「(仮称)品川駅街区地区南街区新築計画」環境影響調査書案について

港区環境影響調査実施要綱に基づく環境影響調査書案に対する区長意見について
「(仮称)品川駅街区地区北街区新築計画」及び「(仮称)品川駅街区地区南街区新築計画」

「(仮称)品川駅街区地区北街区新築計画」及び「(仮称)品川駅街区地区南街区新築計画」環境影響調査書案 住民説明会開催結果

《電波受信障害範囲の予測結果》

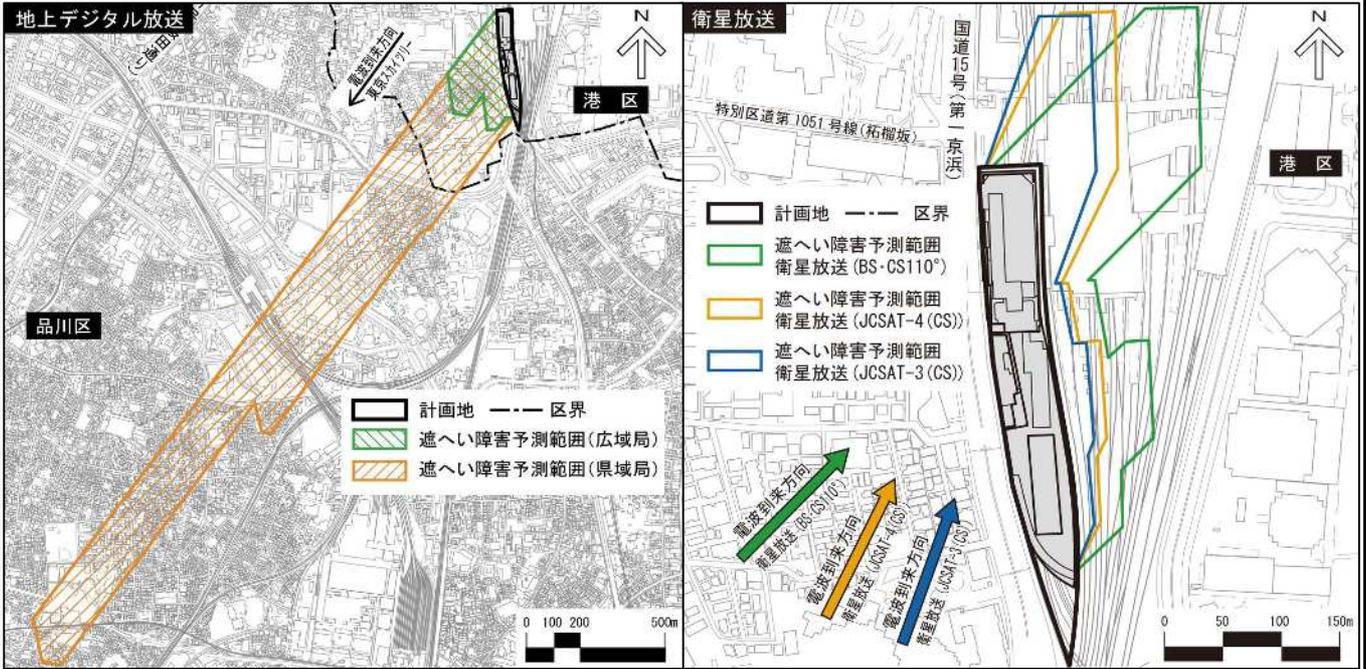
(5) 静穏について	
	<ul style="list-style-type: none"> ・近隣住民への影響が最小限となるよう、「騒音規制法」、「振動規制法」及び「都民の健康と安全を確保する環境に関する条例」の基準を遵守するとともに、建設機械の導入や工事方法、車両計画に配慮してください。
(6) 建造物影響について	
	<p>(電波受信状態)</p> <ul style="list-style-type: none"> ・計画建築物等により電波障害が生じる場合には、障害内容と具体的な対策等について、速やかに電波障害を受ける人に情報を提供してください。 ・相談窓口を明確にし、迅速かつ丁寧に対応してください。 ・計画地周辺において計画されている開発が完了すると、品川駅西口地区の計画建物と本計画建物との干渉により障害範囲が伸びる可能性があるため、留意してください。 <p>(風)</p> <ul style="list-style-type: none"> ・敷地周辺の歩道、今後整備される駅前デッキ等を通行する者の安全が確保されるとともに、敷地内の広場・緑地の利用者が快適にすごせるよう、十分な風対策を着実にいき、可能な限りビル風の低減に努めてください。 ・建設後、事後調査を行い、予測結果を上回る風環境であった場合には、確実に追加の対策を講じてください。

項目	質問・意見	回答
	れるまでの工事期間が長いと感じています。	とから、本事業の工事期間とは必ずしも一致しません。
電波受信状態	建物により電波障害が発生し、テレビの映りが悪くなった場合は、何らかに対応いただけるということでしょうか。	テレビ電波障害は、建物が立ち上がっていく工事中に発生する可能性があり、影響が生じた場合、早急にご連絡いただければ、当地区に起因するものか確認のうえで必要に応じて対応を行います。工事中の連絡窓口は、改めてご案内します。
土壌汚染	南街区については、既に関係法令等の手続きが終了しているため、土壌汚染を項目選定していないとのことですが、具体的に教えていただきたいです。	南街区については、これまでに行った土壌汚染調査の結果、基準不適合であったため平成30年に形質変更時要届出区域に指定されました。その後、汚染土壌の掘削除去と、汚染の無い土による埋戻しを行っており、調査の結果、基準適合が確認され、令和4年5月に区域指定が解除されています。このため、南街区では調査項目として選定しておりません。
その他	品川駅上空を航空機が、羽田空港に向けてかなり高度を下げて飛んでいます。今回の高層建物ができた際に影響はないのでしょうか。	航空法に基づく高さ制限にかからない高さとして、計画建築物を計画しています。
	緑化やヒートアイランド現象に興味がありますが、最近の人件費や建材費の高騰が続き、工事費が予想以上に超過した場合に、計画変更にあたっての優先順位はあるでしょうか。もしその場合に、区民等の関係者へ変更通知はされるのでしょうか。	本事業は長期間の工事となるため、コストと効果を見極め、緑化やヒートアイランド対策などについても工夫しながらしっかりと取り組んでまいります。 大きな計画変更が必要となった場合で、周辺環境への影響が大きくなると考えられる場合には、改めてご説明します。

○計画建築物に起因して新たな電波障害が生じたことが明らかになった場合には、適切な障害対策を講じます。

○電波障害の発生が予測される地域以外において、計画建築物に起因して新たな電波障害が生じたことが明らかになった場合には、受信状況に応じた適切な対策を講じます。

○テレビ電波障害に関する住民からの問い合わせに対して、隣接街区と連携して迅速かつ適切な対応を行います。

《建設後の風環境の予測結果》

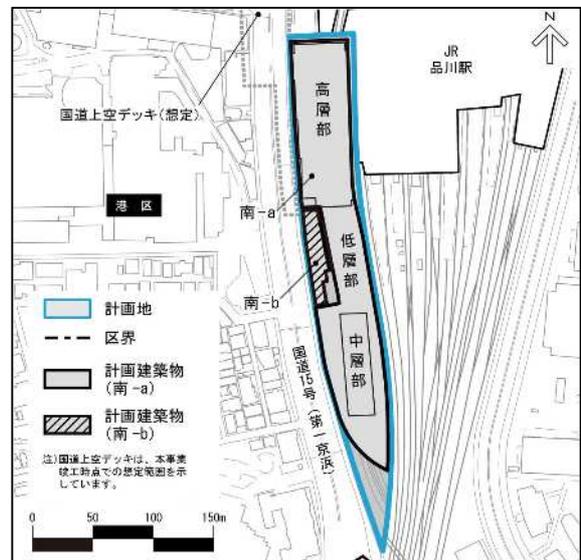
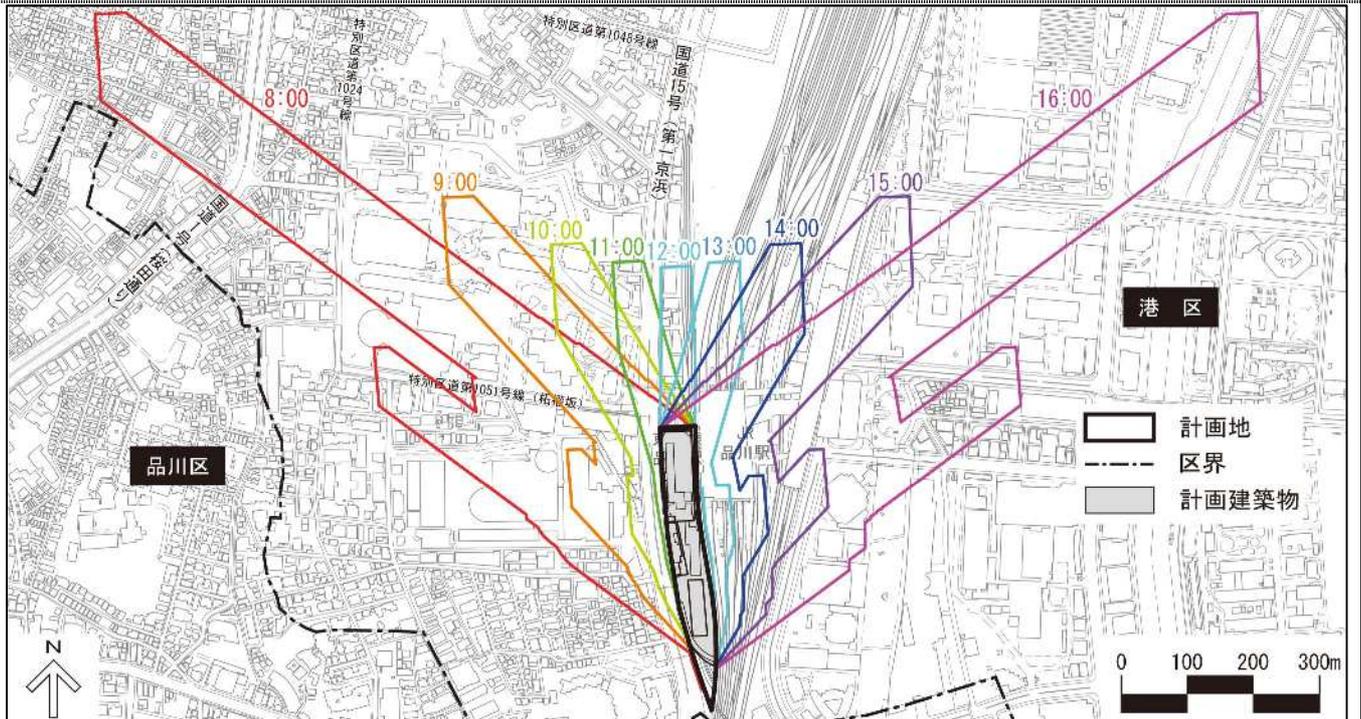
(1) 交通について	
	・八ツ山橋方面への歩行者交通の流れが多くなると予想されるため、支障が生じないように留意してください。
(6) 建造物影響について	
	・ビル風軽減策の検討においては、防風植栽だけでなく、フェンスや防風スクリーン、庇、建物形状、隅角部の切除等、総合的に検討し、更に工夫してください。 ・防風植栽については、防風機能を十分に満足する成長した樹木を選定するほか、「港区ビル風対策要綱」に基づく適切な維持管理を行ってください。また、南街区の低層棟屋上部分では強い風に備えて、樹種を選定や施工方法などを検討し、緑の生育状況が良好となるように対策を講じてください。
(7) 植物・動物について	
	・南街区低層棟の屋上部分において、躯体を1m下げて土厚を確保する計画を採用することを評価します。植生状況が良好となるため、引き続きこの内容で計画を進めてください。

項 目	質 問 ・ 意 見	回 答
風	<p>風環境の予測結果では、建設前後で風の変化が無いように見受けられますが、この程度の風で済むのか疑問に感じます。こういった建物が林立する中で、個別だけではなく、将来全体のまちが変わったときにどう変わるのでしょうか。</p>	<p>風環境の予測評価では、個別の事業ごとに予測評価を行うことになっています。予測を行う際には、その時点で既に計画が決定・公表されている周辺開発等を考慮し、予測評価を行っています。例えば本事業の場合、先に完成する北街区の予測にあたっては、既に明らかになっている周辺開発等を考慮して予測評価を行っています。また、南街区の予測にあたっては、供用時には完成している予定の北街区の計画を考慮して予測評価を行っています。</p>
	<p>風環境の予測結果が実態と合っていない気がします。港南二丁目の区界付近に居住していますが、そのちいばすのバス停では、風が強い日は雨が降ると傘をさしてもびしょびしょになります。風が起こるのであればそれを示すよう、実測や実態にあった実験に基づいて示していただきたいです。</p>	<p>風環境の予測は、模型で周辺の建物や地形を再現して、風向ごとに風を流す風洞実験を採用しており、実績が多く確立された手法とされています。評価にあたっては、東京都内における100地点程度の風の実測結果等に基づく評価指標を用いています。</p>
史跡・文化財	<p>高輪築堤は確実に出土すると考えられます。高輪築堤を残すべきと有識者からの助言・意見がある中、この建物をつくるということと、高輪築堤を残すことは両立しないのでしょうか。</p>	<p>調査資料・歴史資料により、高輪築堤本体は、本事業の計画建築物から離れていると考えられます。埋蔵文化財包蔵地の指定有無に関わらず、文化財行政の指導を受けながら丁寧に試掘調査を進めていますが、現時点で高輪築堤本体は出土していません。文化財行政や有識者のご意見を聞きながら、丁寧にしっかりと対応してまいります。</p>
	<p>説明にあった、調査により確認されたものとは何でしょうか。</p>	<p>江戸時代に整備されたいわゆる「東海道」の海と陸の境の石積み護岸と思われる物が出ました。</p>

- 中層部については計画地西側の国道15号（第一京浜）からセットバックさせるとともに、高層部による地上付近への吹き降ろしの影響を低減するよう、基壇部（低層部）を設けます。
- 主風向である北寄りあるいは南寄りの風の影響を低減するため、計画建築物の東西方向の見附幅を小さくしています。
- 防風対策として、計画建築物低層部の屋上に防風パネル及び防風植栽を施します。
- 植栽が強風で倒れないよう、支柱やワイヤーを用いて固定します。
- 風による道路への障害物の侵入を予防するために、強風時には、計画地内の屋外に転倒・飛散しやすいものを極力設置しないよう、テナント関係者等に対して協力を働きかけます。

＜緑化計画図＞

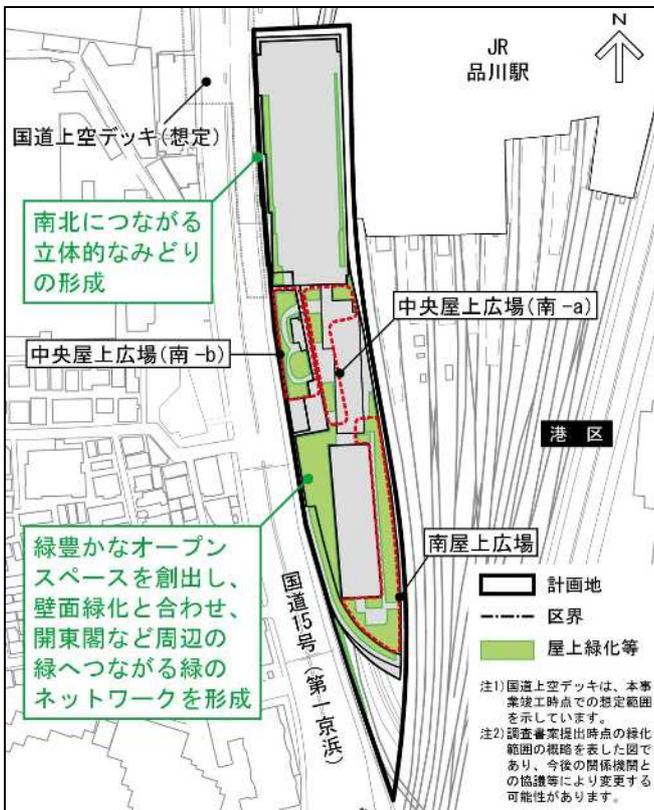
(7) 植物・動物について	
	<ul style="list-style-type: none"> ・「港区みどりを守る条例」に基づく基準等を遵守するとともに、今後の生育も考慮した計画とし、供用後も保全に努めてください。 ・樹種については、周辺の生育状況や街並みを考慮し、選定してください。
(8) 景観について	
	<ul style="list-style-type: none"> ・本計画地は、「港区景観計画」において、品川駅・新駅周辺景観形成特別地区に指定されています。「東京都景観条例」及び「港区景観条例」に基づく協議・相談に真摯に対応し、区の景観がより一層良好なものとなるように努めてください。

- 植栽種は「植栽時における在来種選定ガイドライン」（平成 26 年 5 月 東京都環境局）の考え方を基本とし、地域の在来種等、既存の周辺環境に合った樹種を選定します。
- 植栽の健全な生長を促すため、樹種に応じて適切な土壌厚を確保するとともに、極力礫等の異物がない植栽基盤とするよう十分に配慮します。
- 屋上広場等の植栽については、様々な使われ方に対応できるよう高木、中低木、芝生などの配置を工夫し、適切な土層厚を確保します。また、樹木の配置と合わせて草丈の高い植栽配置による草地環境など多様な緑環境を整備します。
- 線路に面する部分には、枝葉の落下に配慮して、常緑の中低木を中心に植栽を配置します。
- 中木以上の樹木を植栽する場合は、必要に応じて支柱やワイヤーを用いる等、樹木が強風で倒れないよう配慮します。
- 土壌はマルチング材を施す等、飛散・乾燥に配慮するとともに、自動灌水設備等を設置します。
- 適切に剪定、刈込み、施肥、病害虫防除、草刈・除草清掃、灌水を実施することにより、樹木等の健全な育成に努めます。
